## 3.8. QUALITÉ DE L’AIR

En situation actuelle, l'aire géographique à considérer est la suivante : les bâtiments et installations utilisés actuellement par le personnel de la RTBF et les installations techniques implantées sur la partie du site utilisée par la VRT. En effet, une partie des installations dont la VRT est propriétaire fonctionne pour les besoins du personnel de la RTBF et une partie des installations dont la RTBF est propriétaire fonctionne pour les besoins du personnel de la VRT. Cette situation particulière est liée à l'historique du site ou l'ensemble des bâtiments et installations appartenaient et étaient utilisés par une seule entité (RTBF-VRT<sup>1</sup>).

Figure 10 : Vue du niveau -3 du parking souterrain et accès au parking (Source : Plan initial – demande de permis)

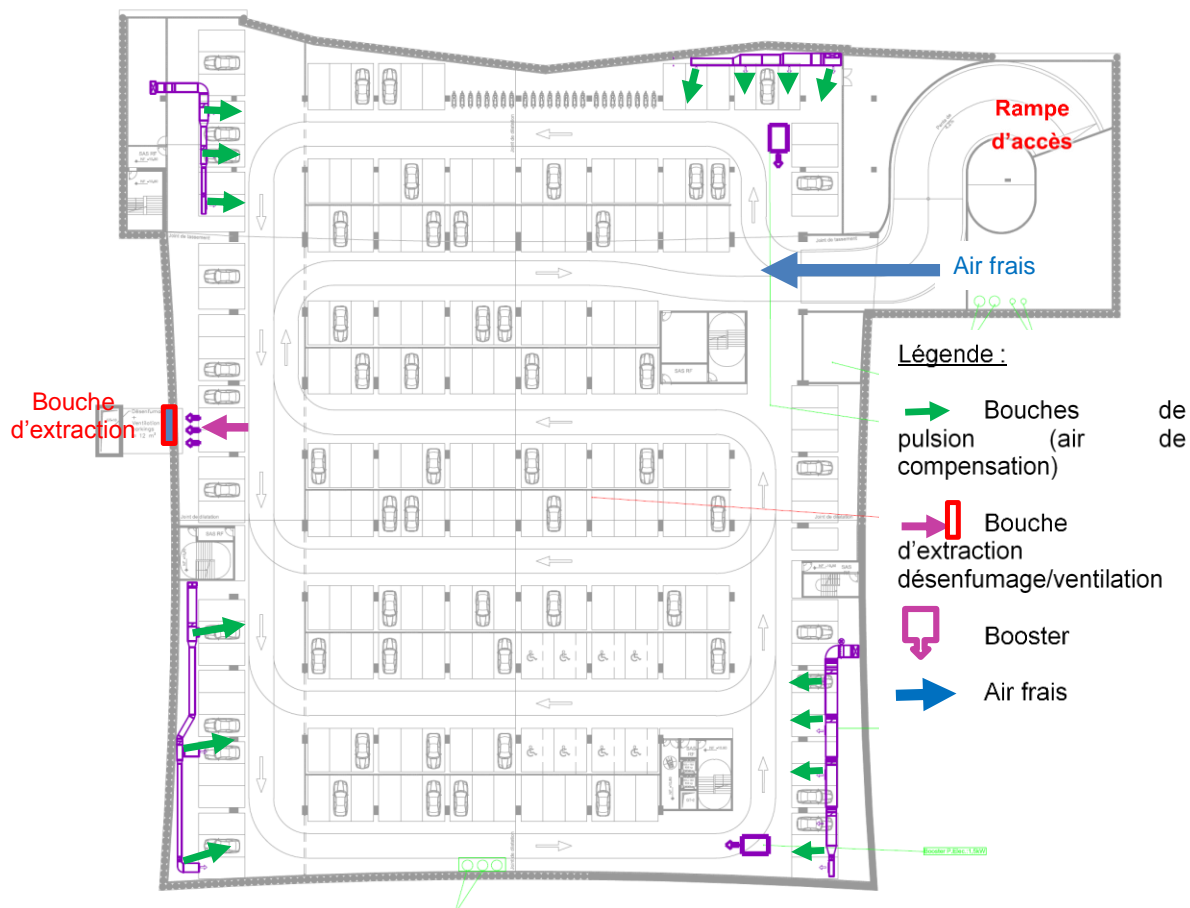
Sur base des plans fournis au niveau de la demande de permis (voir figures 10, 11 et 12 ci-avant), une analyse plus fine de la ventilation des niveaux de parking a été réalisée.

L'implantation du niveau -3 est assez semblable au niveau -2 : il y a aussi six allées principales distinctes (séparée par un mur) avec 240 emplacements. Selon la législation, il faudrait un débit d'extraction de 48.000 m<sup>3</sup>/h (240X200 m<sup>3</sup>/h). Globalement, une ventilation suffisante est garantie grâce à une bouche d'extraction à l'opposé de l'apport d'air frais et la pulsion d'air d'appoint de 42.500 m<sup>3</sup>/h aux quatre coins du parking.

Figure 18 : Vue en plan de l'emplacement de la prise d'air neuf et du rejet d'air vicié

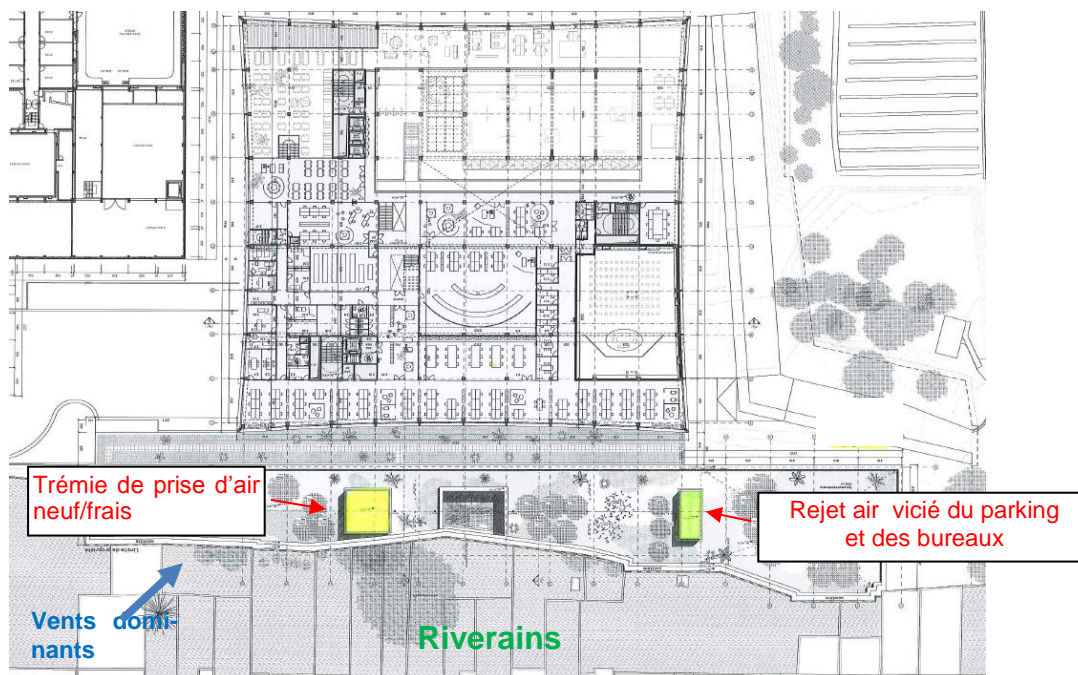
La distance entre la trémie 'air neuf' et le rejet d'air vicié du parking/bureaux est de 55 mètres. Sur base des positions respectives de la prise d'air, des rejets d'air vicié parking et de rejets des chaudières (toiture niveau +7), **aucun effet de proximité n'est, a priori, à craindre.**

- La prise d'air neuf est située au même niveau que le rejet d'air vicié du parking (on ne peut donc pas écarter une pollution éventuelle de la prise d'air neuf) ;
- La présence d'arbres peut aussi gêner la dispersion de l'air vicié ;
- Le rejet d'air vicié des parkings se trouve à une distance de 10 mètres et à une hauteur de 5 mètres de la limite mitoyenne avec les jardins des riverains.

La plupart du temps, l'air vicié se dirigera en direction du site (vents dominants venant des secteurs ouest à sud); l'air vicié sera dirigé vers les jardins des riverains environ 30% du temps sur base des secteurs nord à est de la rose des vents.

Ce point devrait faire l'objet d'une **optimisation** pour garantir l'absence d'impact sur la qualité de l'air intérieur et sur la qualité de l'air dans les jardins des riverains.

**Figure 20 : Vue du niveau -1 du parking souterrain et accès au parking (recommandation du chargé d'étude)**

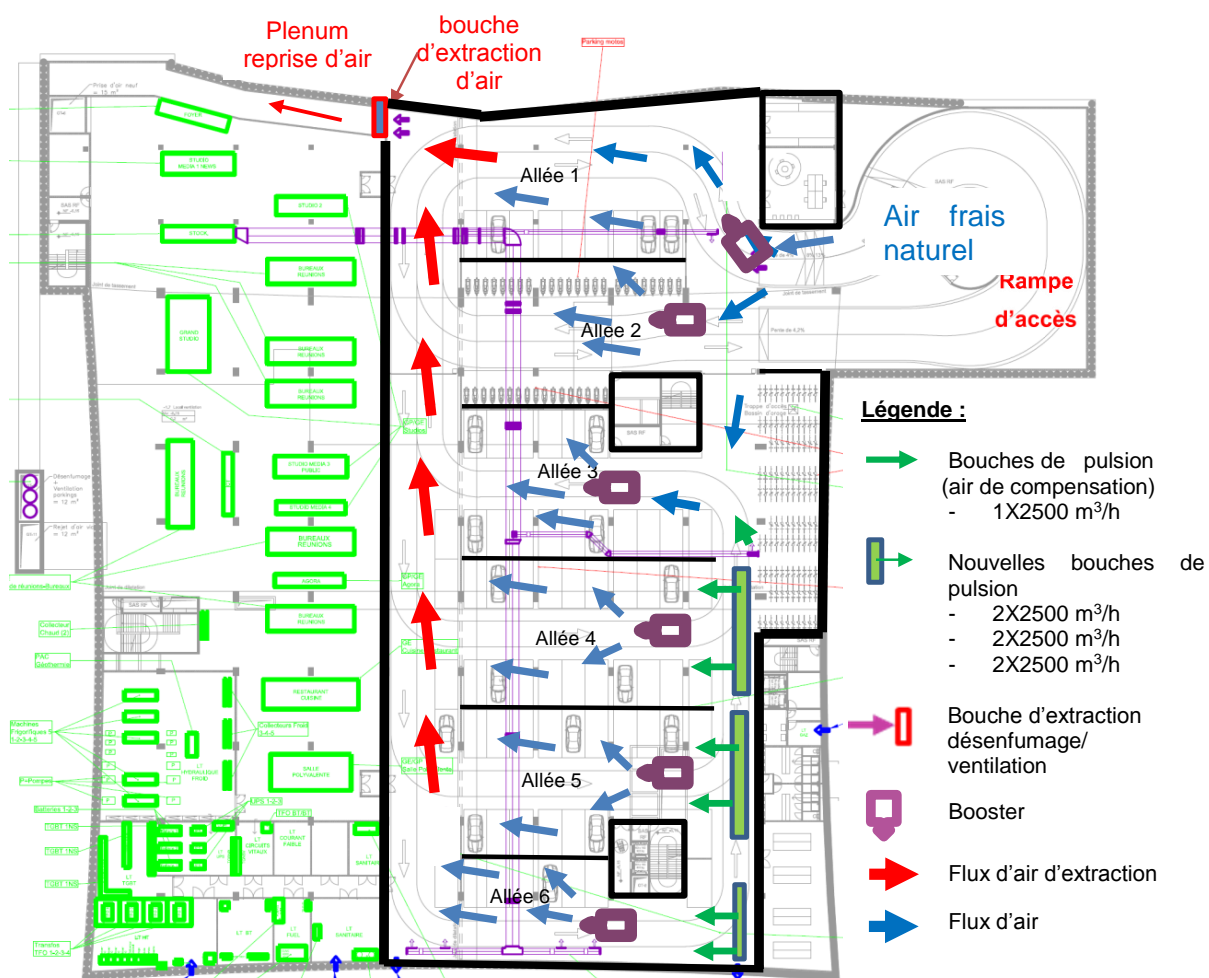
Les **trois figures suivantes** illustrent cette **proposition d'amélioration**.

Au niveau -1, **six boosters** devront donc être installés au lieu des 2 prévus dans le projet de base.

De plus, les **bouches de pulsion** seront **déplacées** : 6 bouches placées côté droit ( $3 \times 2 \times 2.500 \text{ m}^3/\text{h}$ ) au niveau des allées 4, 5 et 6 ; la bouche de pulsion placée dans l'allée 3 sera conservée, alors que celle placée au niveau de l'allée 1 sera supprimée.
